廃炉発官 R 1 第 1 4 3 号  
令和元年 1 1 月 2 2 日

福島第一原子力発電所 特定原子力施設に係る実施計画 変更認可申請書の  
一部補正について

令和元年 5 月 2 2 日付け廃炉発官 R 1 第 1 4 号をもって申請しました福島第一  
原子力発電所 特定原子力施設に係る実施計画 変更認可申請書を別紙のとおり一  
部補正をいたします。

中低濃度タンク（G 4 北，G 5 エリアフランジタンク）の撤去に関する，審査の進捗を踏まえ下記の通り補正を行う。

廃止（フランジタンク概略図（G4, G5））

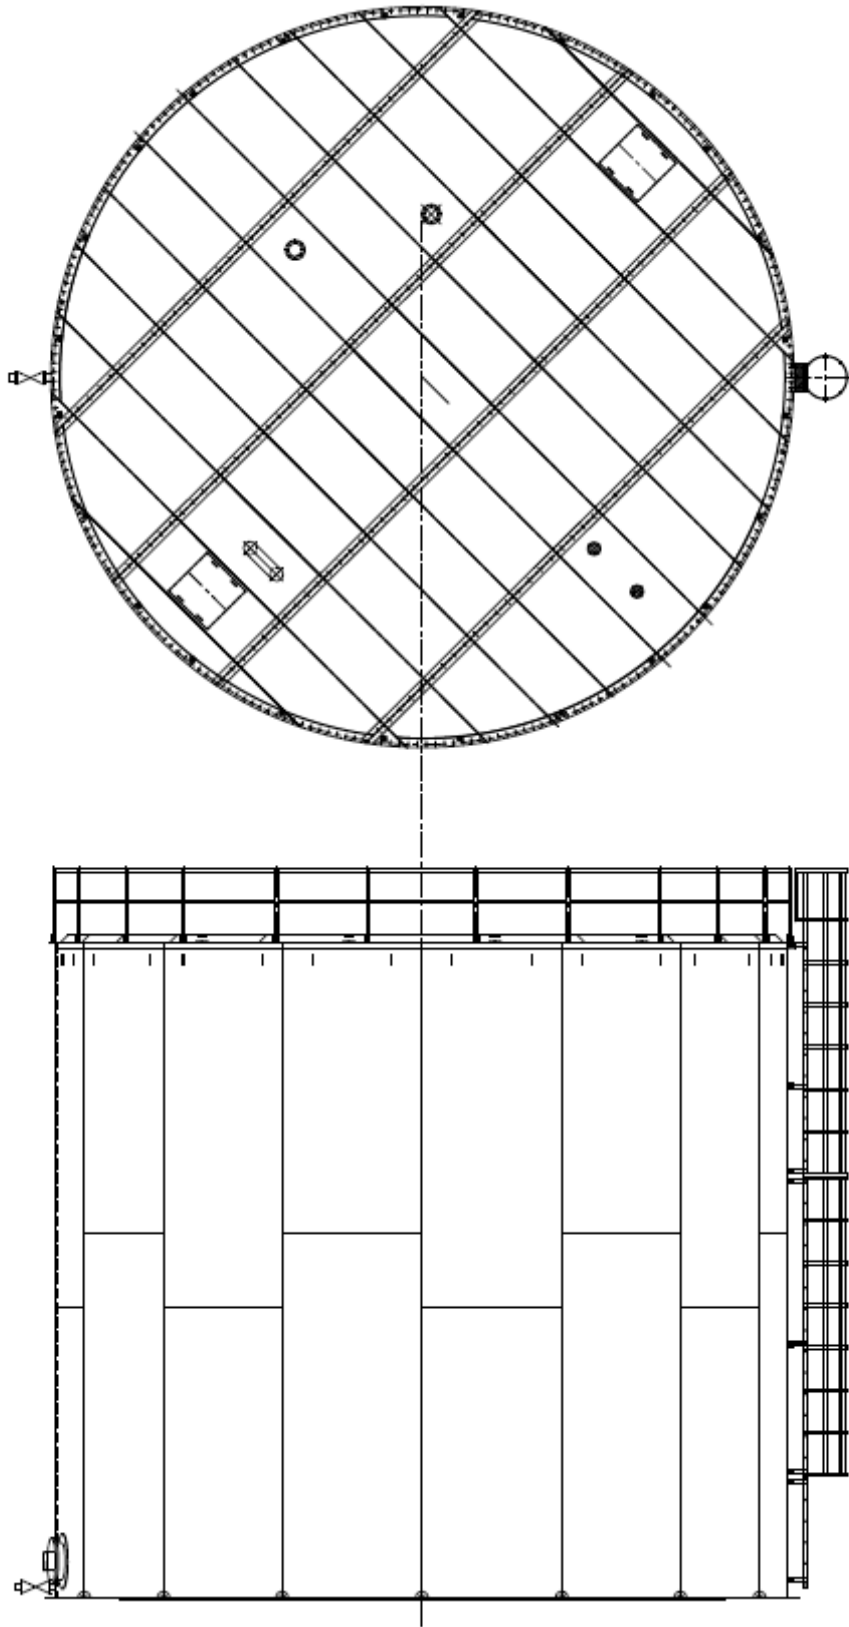
- ・中低濃度タンク（G 4 北，G 5 エリアフランジタンク）の撤去に伴う記載の削除，堰内容量の変更及び記載の適正化
- ・原規規発第1908301号にて認可された実施計画の反映  
添付資料－ 1 3
